Modulo per la presentazione delle osservazioni per i piani/programmi/progetti sottoposti a procedimenti di valutazione ambientale di competenza statale

ID: Codice procedura (ID_VIP/ID_MATM): 12691

“Progetto di un impianto eolico denominato “Pitigliano” ubicato nei comuni di Pitigliano (GR) e Sorano (GR) costituito da 20 (venti) aerogeneratori di potenza nominale 7,0 MW per un totale di 140,0 MW con relative opere connesse ed infrastrutture indispensabili”

ALLEGATO 1 alle OSSERVAZIONI all'IMPIANTO EOLICO INDUSTRIALE denominato " PITIGLIANO"

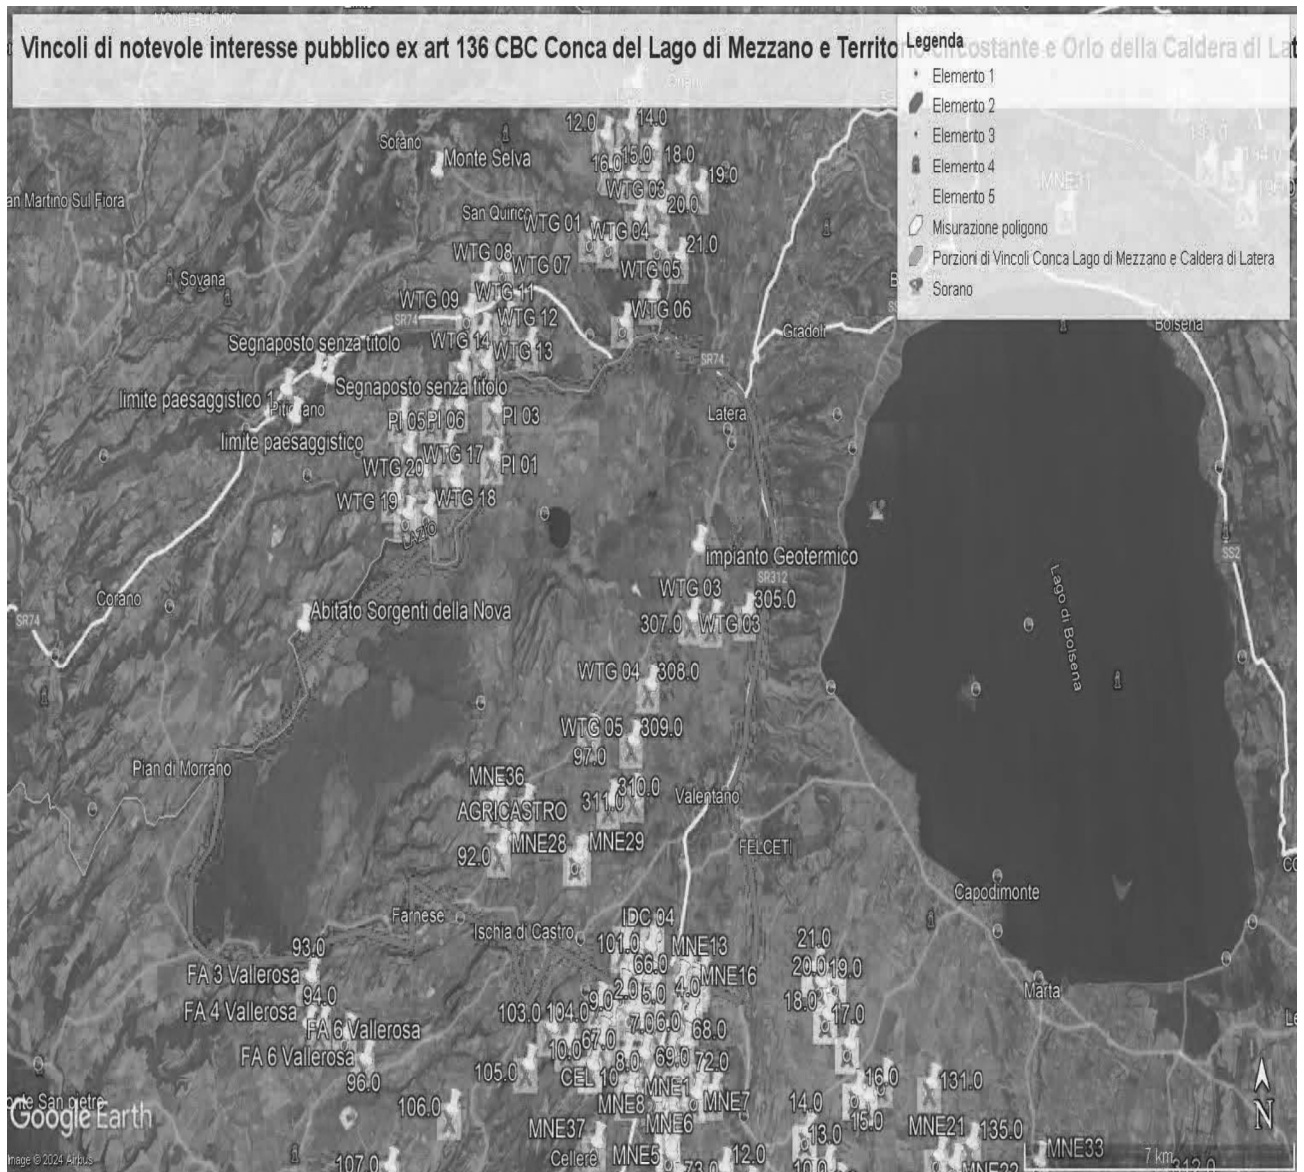
Al contrario si evidenzia che l'impianto eolico industriale citato non solo ricadrebbe con tutti e 20 gli aerogeneratori all'interno delle fasce di rispetto di 3 km di due vincoli paesaggistici di notevole interesse pubblico esistenti nella Regione Lazio e con una parte di essi nel vincolo paesaggistico del Centro abitato di Sorano (GR) quindi in aree non idonee all'installazione di impianti di energia rinnovabile. Addirittura, alcuni aerogeneratori sarebbero ubicati a poche centinaia di metri dai perimetri dei due vincoli paesaggistici laziali ex art 136 del CBC.

Come è illustrato nell'immagine si ribadisce che l'impianto industriale "Pitigliano" ricade completamente all'interno delle fasce di rispetto dei due vincoli di notevole

interesse pubblico e lambisce quelle di un terzo vincolo e quindi come affermato dal Consiglio di Stato nelle sentenze citate, l'impianto è insediato in area non idonea ai sensi dell'art. 20 comma 8 lettera c quater del D.Lgs. n. 199/2021 e ss.mm.ii al contrario di quanto sostiene la proponente.

IMMAGINE n. 2 Impianto eolico industriale “Pitigliano” e distanze aerogeneratori dai Vincoli della Conca del Lago di Mezzano...

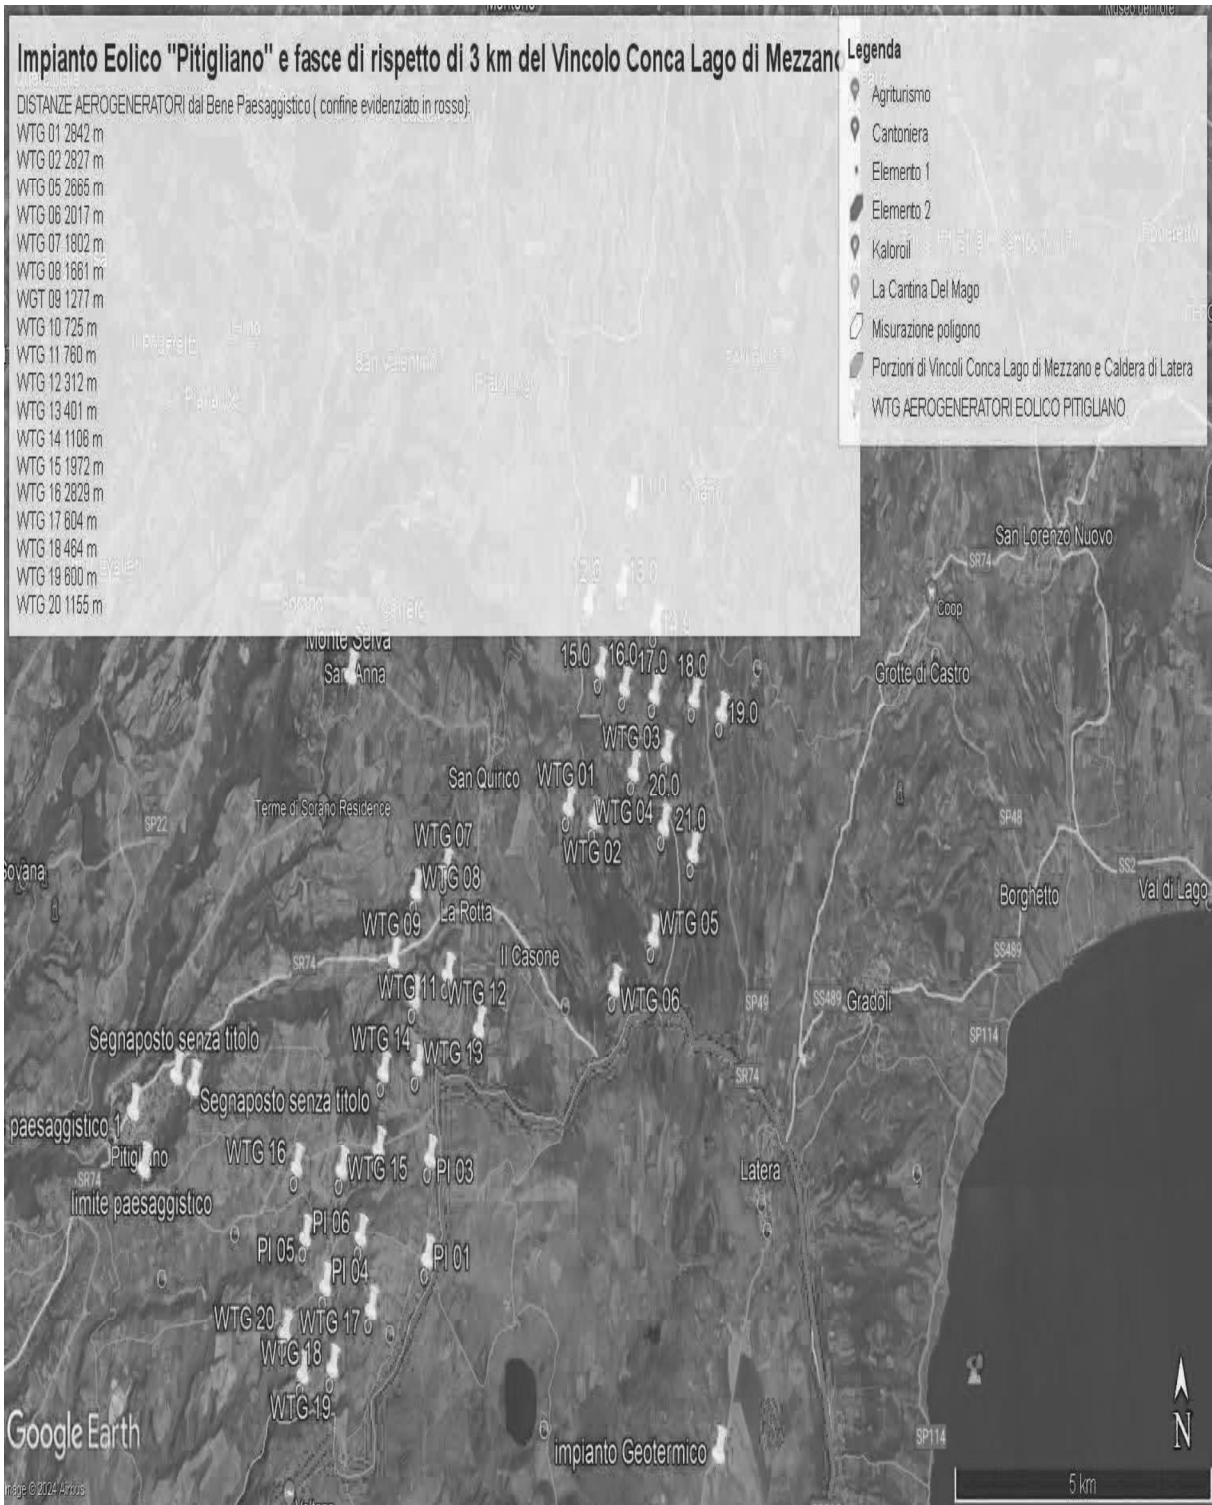
Inoltre, come sostiene la Proponente parte dell'impianto si verrebbe a trovare a 3,5 km dal centro abitato di Sorano. Infatti, tre degli aerogeneratori WTG 08, 09, 10 sono addirittura all'interno delle fasce di rispetto dei 3 km del suo vincolo paesaggistico di notevole interesse pubblico ex art 136 del CBC. Si evidenzia che così si crea

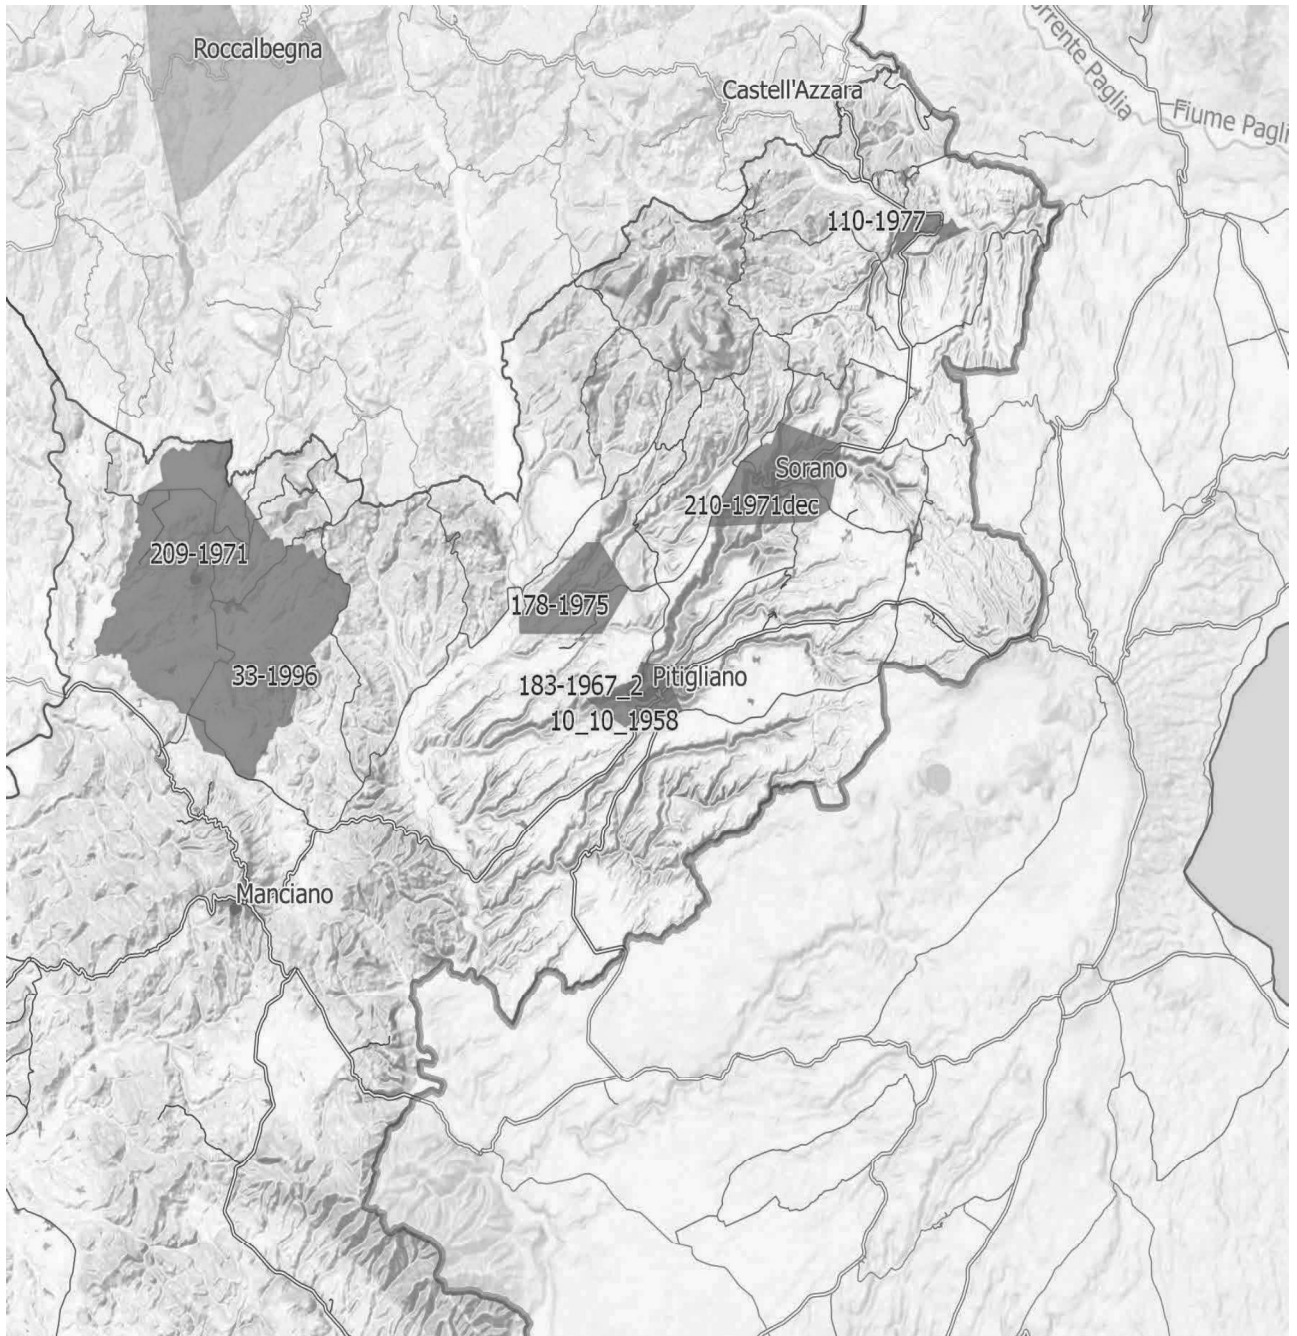
un'ulteriore incompatibilità con la tutela del Paesaggio.
